PROJET JOYEUSE : AMENAGEMENT CONTRE LES CRUES ET RESTAURATION PHYSIQUE DE LA RIVIERE

ENQUETE PUBLIQUE DU 14 MAI AU 18 JUIN 2018

REPONSES DE VALENCE ROMANS AGGLO AU PV DE SYNTHESE DE LA COMMISSION D'ENQUETE

Zones inondables
Crue centennale
Avant aménagement

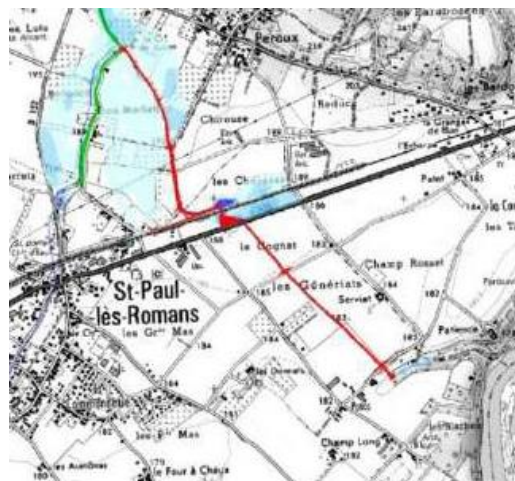
ce canal a été élaboré de façon à se poser de
questions : zone inondable définie alors qu'il est
impossible d'être inondé à beaucoup d'endroits
qu'il sera le dédommagement pour les personnes
concernées : perte de revenu forcé, paysages
etc...
Marc Teston 180 ch. de putierne 26750
St Paul Le Romans

En ce qui concerne les secteurs d'inondation, comme le montrent les cartes ci-après, les zones inondées sont nombreuses lors de la crue centennale. Après projet, suite à la

réalisation de canal de dérivation, les zones inondées entre la route départementale de Saint Paul les Romans et l'Isère ont totalement disparu.

Figure 26 : Dommages évités par type d'enjeux en fonction de la fréquence de crue (en millions d'€)

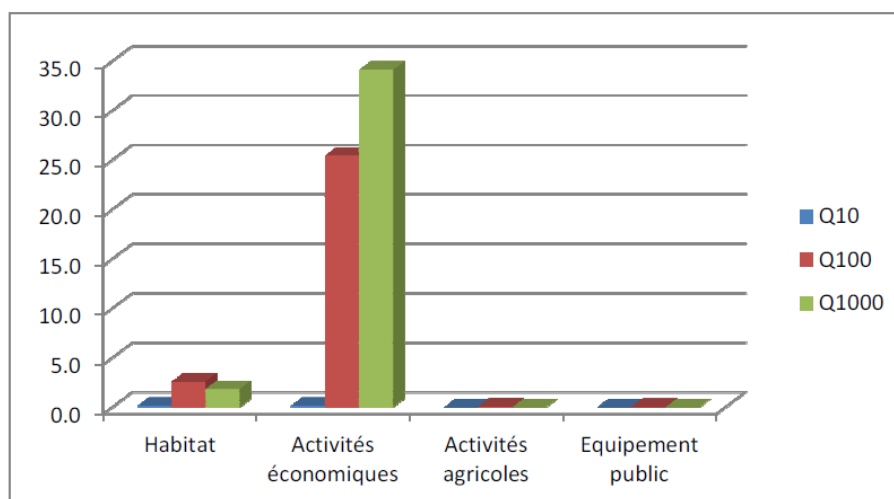
L'annexe 7 fait référence à une période de rentabilité de 40 ans au lieu de 4 ans selon le graphique figure 4 de la page 24 de la pièce 5.

Ce schéma n'est pas celui expliquant la période de retour de 4 ans.

Le schéma montrant les dommages évités est le schéma N°26 de la page 44 de l'annexe Analyse de coûts : « Dommages évités ... en fonction de la fréquence de crue » qui se lit : 33 M€ de dommages évités en Q1000, et 25 M€ de dommages évités en Q100 :

Il faut se reporter à la page 47 de l'annexe 2 rapport d'étude coûts bénéfiques qui démontre que la rentabilité est assurée au bout de 4 ans, il est à mon avis difficile de contester aussi largement (40 ans au lieu de 4 ans) un tel calcul.

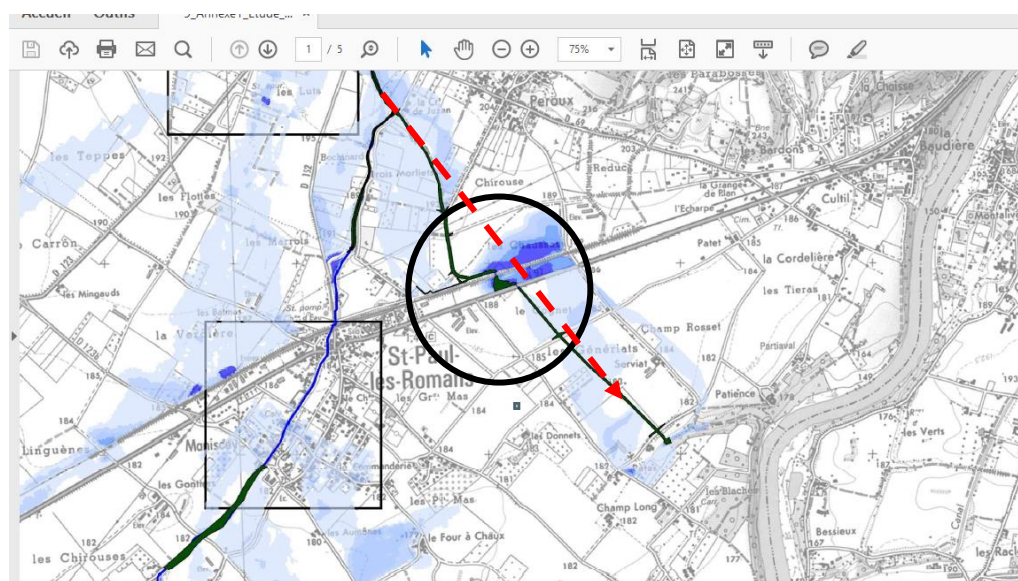
Pourquoi préciser que ces dommages n'ont pas pu être pris en compte s'il n'y a pas de dommages jusqu'à la crue de projet ?
